Excmo. Ayuntamiento de Torrejón de Ardoz.

26-UB2-00065.5/2023
23/063

La Modificación Puntual del PGOU en el ámbito AM.4, situado en las calles Hierro, Solana, Gran Canaria y Avda. de la Constitución del municipio de Torrejón de Ardoz, se aprobó inicialmente por acuerdo de 31 de marzo de 2023, según publicación del BOCM núm. 86 de 12 de abril de 2023.

Alternativa III. Propuesta

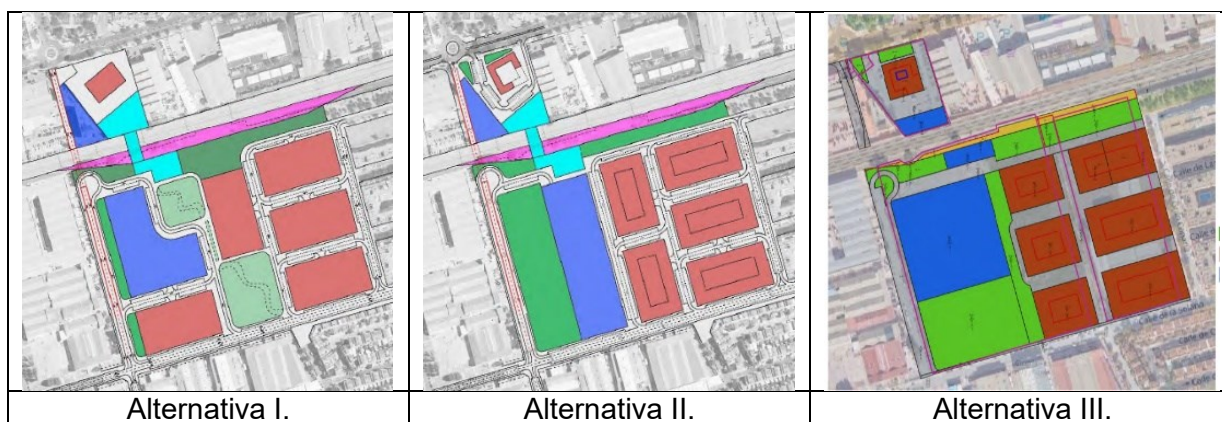
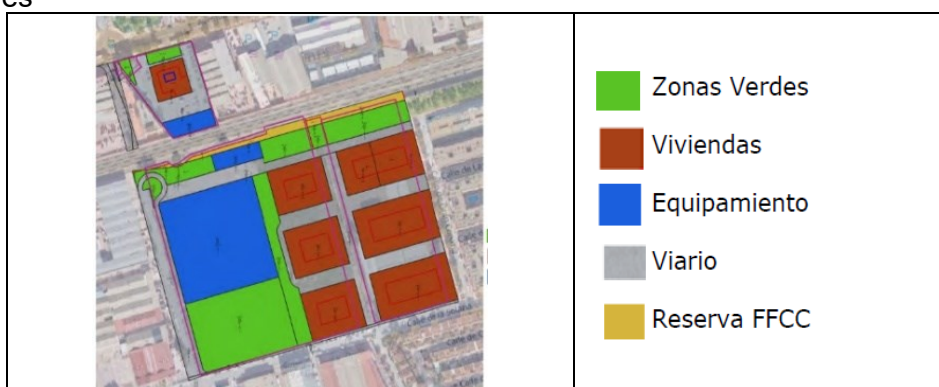
- En lo relativo a la “Vereda de la Yegua” se aceptan las observaciones formuladas.
- En lo relativo al “Cordel de Pelayo-Tramo 1” se ratifica en que debe seleccionarse la Alternativa 2, ya que unifica la zona verde, sobre la que resultaría más adecuado reponer

el dominio público pecuario para garantizar su continuidad y para que puedan desarrollarse más adecuadamente sus usos.

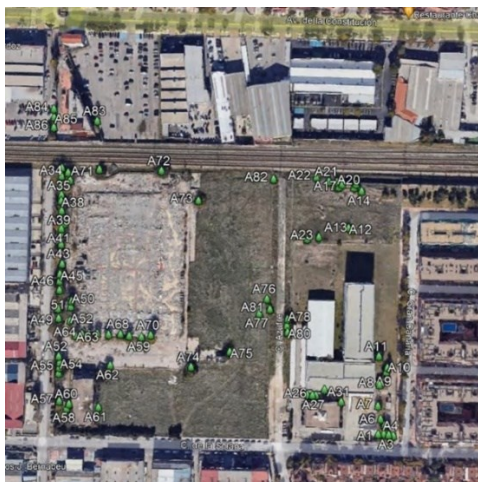
Del estudio postoperacional se concluye que se superan los objetivos de calidad acústica aplicables a las áreas tipo a (sectores del territorio con predominio de suelo de uso residencial) en zonas no consolidadas.

Para disminuir los niveles sonoros dentro del ámbito se sugiere la instalación de unas pantallas acústicas, junto al trazado ferroviario, de 4 m de altura, instaladas sobre un caballón de otros 4 m de altura, en total 8 m, tanto en la parte norte como en la parte sur del ferrocarril de forma que proteja a las parcelas frente al ruido ferroviario, disminuyendo así los niveles sonoros que se alcanzarán en futuras edificaciones residenciales y/o dotacionales. Se determina que con las pantallas acústicas los niveles encontrados a 18 m (seis plantas) en la parcela estarían dentro de los valores límite permitidos por la ordenanza para zonas no consolidadas, zona residencial y zona dotacional.

- El estudio acústico presentado sugiere la instalación de unas pantallas acústicas, junto al trazado ferroviario, de 4 m de altura, instaladas sobre un caballón de otros 4 m de altura, en total 8 m, tanto en la parte norte como en la parte sur del ferrocarril de forma que proteja a las parcelas frente al ruido ferroviario, disminuyendo así los niveles sonoros que se alcanzarán en futuras edificaciones residenciales y/o dotacionales. Se determina que con las pantallas acústicas los niveles encontrados a 18 m (seis plantas) en la parcela estarían dentro de los valores límite permitidos por la ordenanza para zonas no consolidadas, zona residencial y zona dotacional.

Sin embargo, el estudio no demuestra que la instalación de estas pantallas sea suficiente para garantizar el cumplimiento de los objetivos de calidad acústica establecidos en la legislación vigente en todo el ámbito objeto de modificación.

En definitiva, **no podrá autorizarse el uso residencial sin que se cumplan los objetivos de calidad acústica establecidos en la legislación vigente. El estudio acústico que se presente deberá garantizar que se cumplen dichos objetivos y contener todas aquellas medidas que sean necesarias para ello.** El Ayuntamiento, en el ejercicio de sus competencias, deberá velar por que así sea, vigilando la implantación de cuantas medidas sean necesarias asegurar el cumplimiento de la legislación sectorial de acuerdo con el uso previsto.

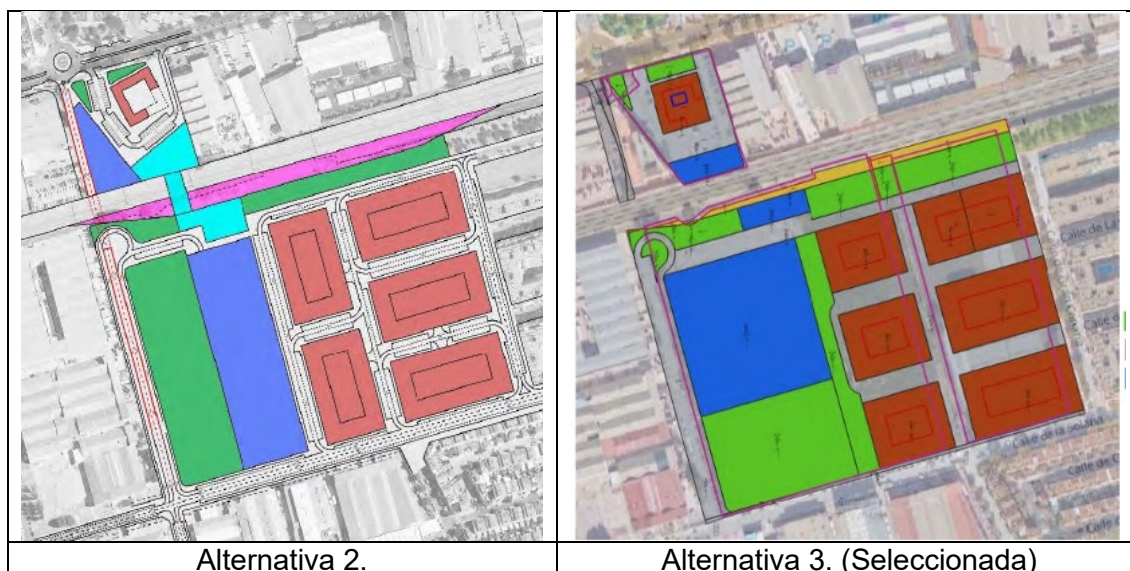
En lo relativo a la “Vereda de la Yegua”, no existen evidencias concluyentes de que se superponga con el denominado Camino de la Galga, toda vez que éste se desvía en dirección Oeste, en tanto que el trazado histórico de la “Vereda de la Yegua” seguiría la dirección Norte-Sur, cruzando la vía férrea.

En lo relativo al “Cordel de Pelayo-Tramo 1” se han enajenado los tramos entre la vía del ferrocarril y la carretera A-2, si bien el tramo que afecta a la Calle Hierro seguiría perteneciendo al dominio público pecuario, ya que no quedó determinado el ancho del mismo en el planeamiento vigente de 1986, en el que no se hacía alusión a la vía pecuaria.

Esta indeterminación del ancho y de su trazado motiva que no se pueda aplicar la calificación urbanística característica del dominio público pecuario, sin perjuicio de que los antecedentes recabados del Fondo Documental de la Red de Vías Pecuarias de la Comunidad de Madrid hacen necesario proceder a la reposición de su trazado en el ámbito de la presente Modificación Puntual, reservando terrenos para tal fin.

Es preciso abordar en el plazo más breve posible las soluciones que, en el marco del Plan de Uso y Gestión de la Red de Vías Pecuarias de la Comunidad de Madrid, se consideran más adecuadas, sin perjuicio de que deba presentarse un Proyecto de Acondicionamiento de los terrenos reservados para la reposición del dominio público pecuario, para ser objeto de informe por parte de esta Unidad Administrativa.
